Großprojekt Stuttgart 21 – Wendlingen-Ulm

Wasserrechtlicher Antrag der 7. PÄ; Schreiben der LH Stuttgart vom 27.07.2011
Stellungnahme zur Einwendung Vernässung (Kap. 1.1.3, Pkt. d)

Anlage: GW-Differenz im km1BH zwischen Bauschritt 2 und MW-Verhältnissen (entnommen aus Dokumentation Prognoserechnungen mit dem instationären GW-Modell, Anlage 5.5)

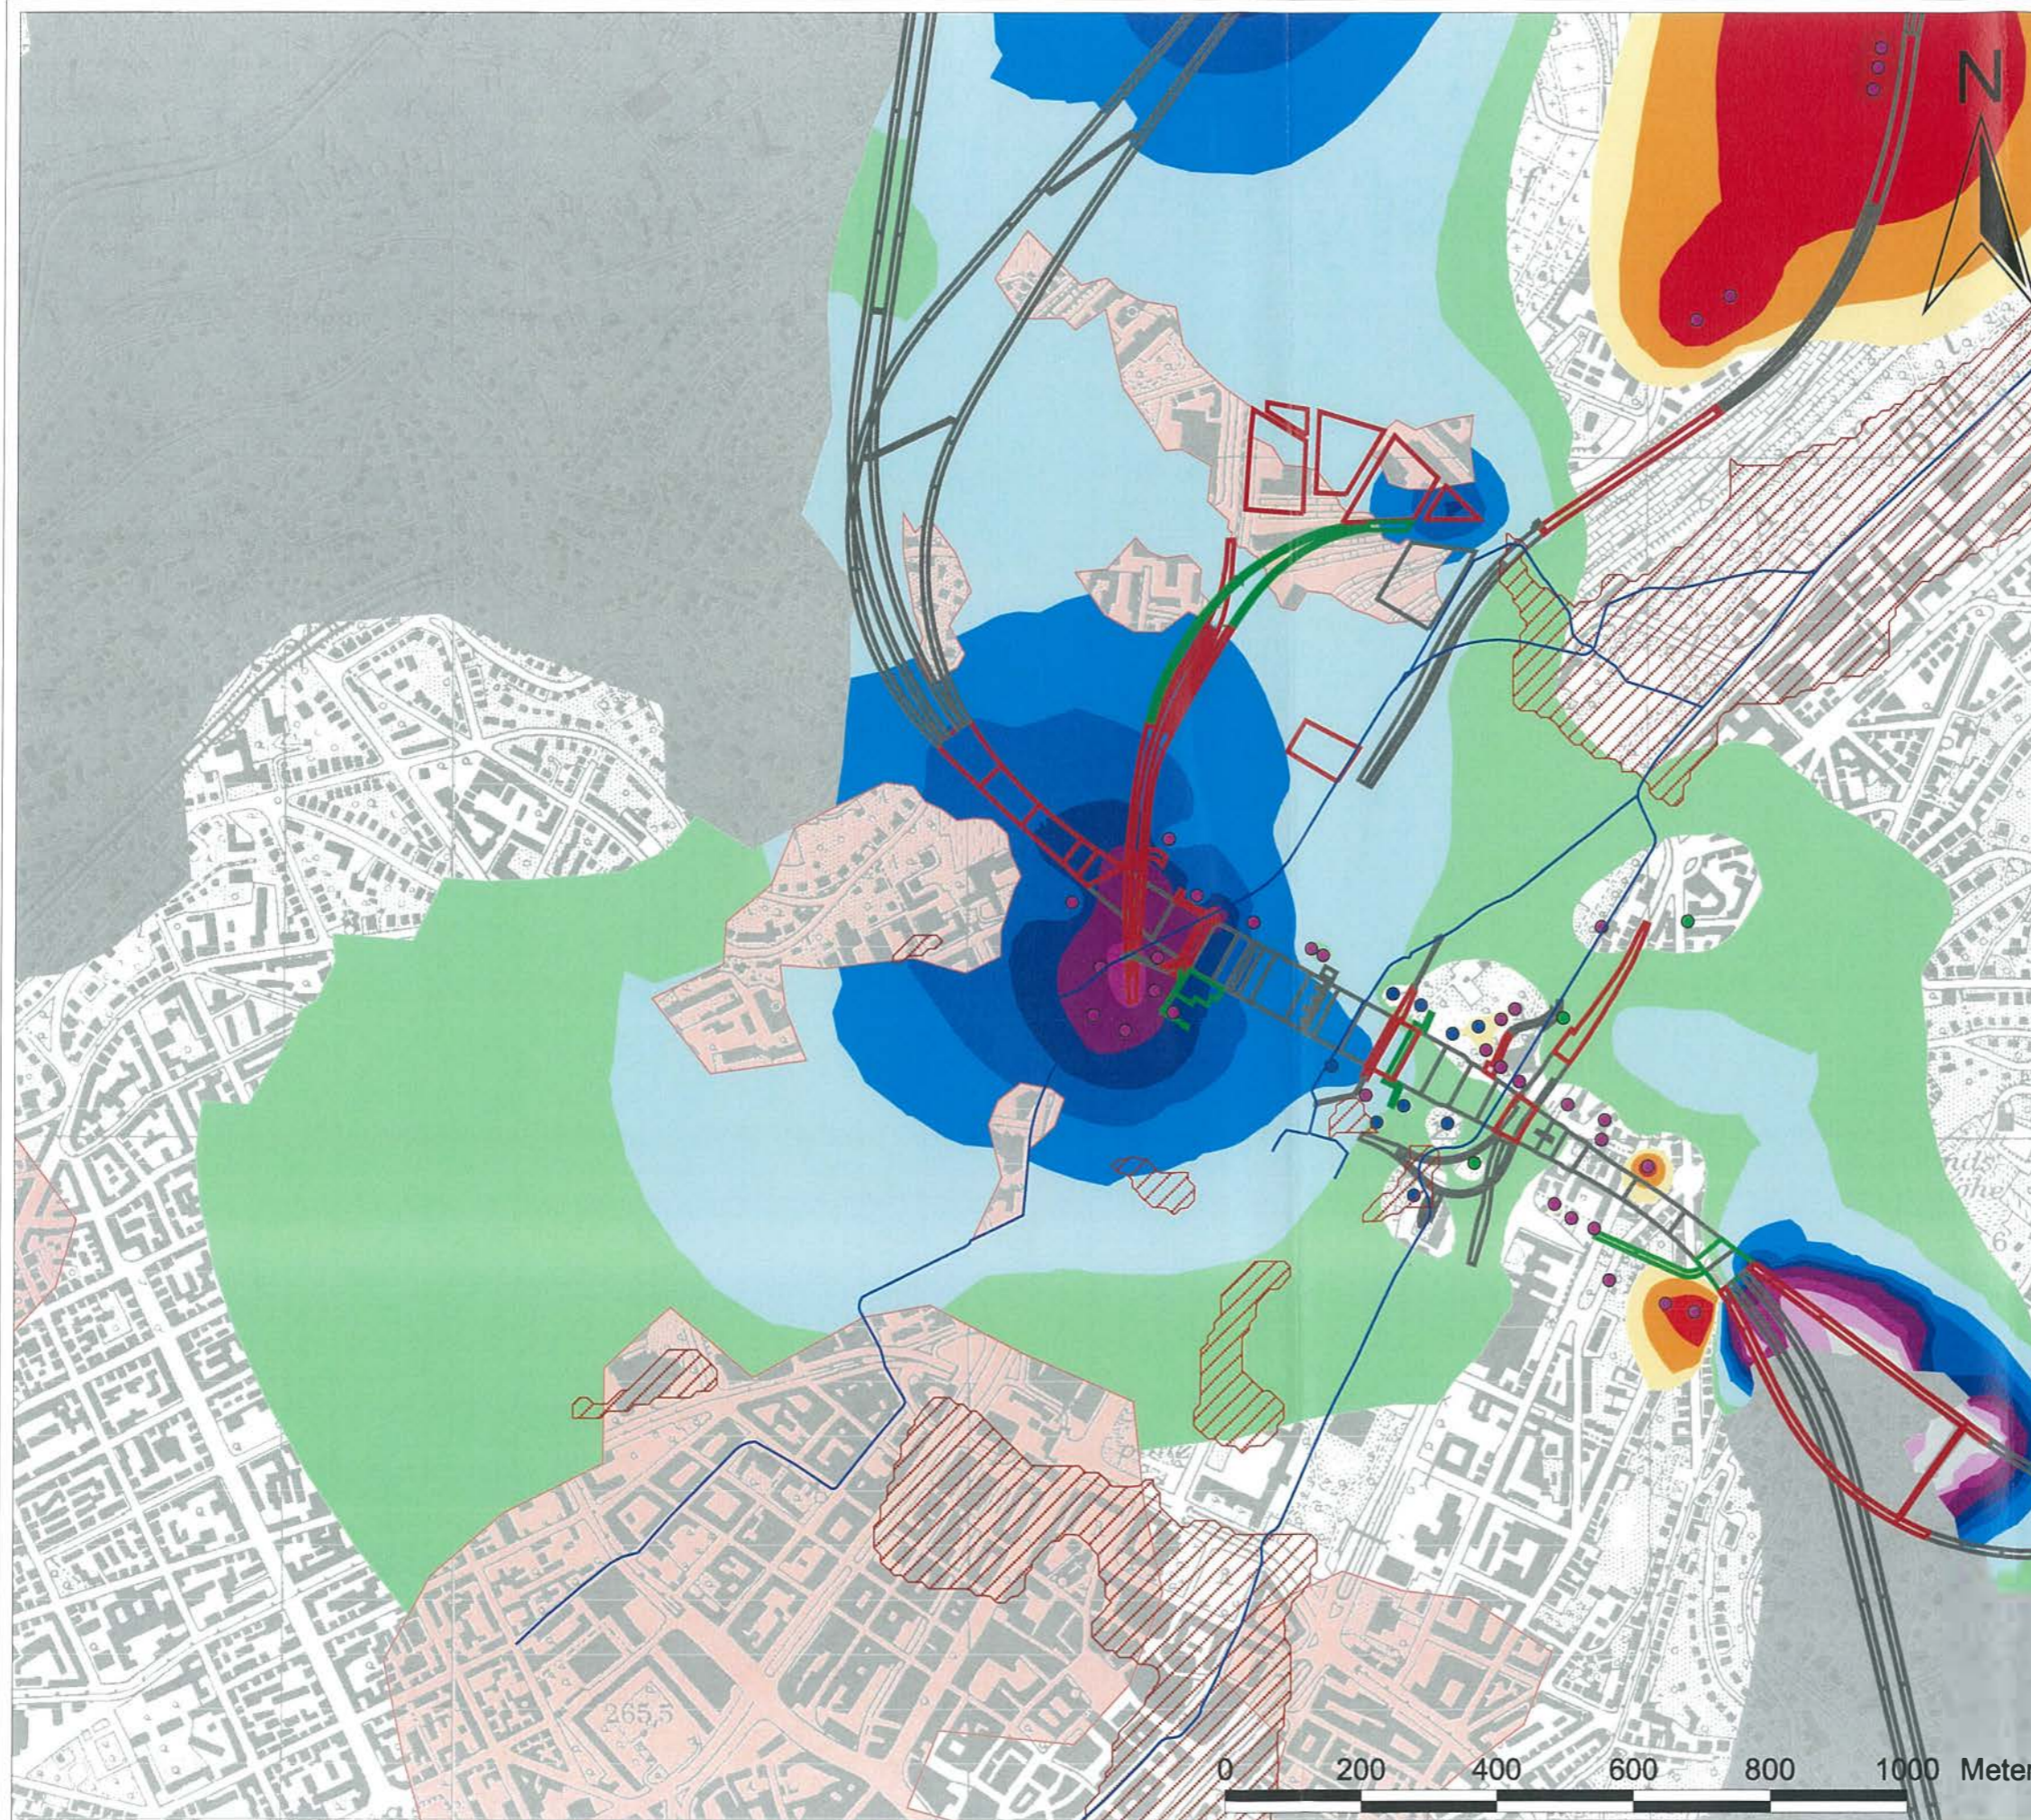
Vernässung oder Überflutung von Bauwerken infolge des verstärkten Infiltrationsbetriebs.

Hierzu ist grundsätzlich anzumerken, dass durch die mengenmäßige Erhöhung der bauzeitlichen Grundwasserinfiltration keine Anhebung der Wasserspiegel in den Infiltrationsbrunnen über das beantragte Maß (PFA 1.1: MW + 2 m im Nesenbachtalbereich und MW + 5 m bzw. MW + 10 m im Hangbereich; PFA 1.5: MW + 10 m im km1BH und MW + 5 m bzw. MW mo – 0,5 m im ku2GD) hinaus vorgesehen ist.

Die Infiltrationsmaßnahmen werden überwiegend in Bereichen mit abgesenkten GW-Vorkommen ausgeführt, wobei die Reichweiten der Infiltrationen auf das nähere Brunnumfeld beschränkt sind; dies wird durch das Potentialbild des Infiltrationshorizontes km1BH für den Bauschritt 2 in Anlage 1 deutlich. Zudem werden die Wirkungen der Infiltrationsmaßnahmen durch die errichteten Steuerpegel und die vorhandenen Messstellen der Beweissicherung Wasser überwacht, so dass bei Bedarf kurzfristig eine Anpassung der Infiltration erfolgen kann.
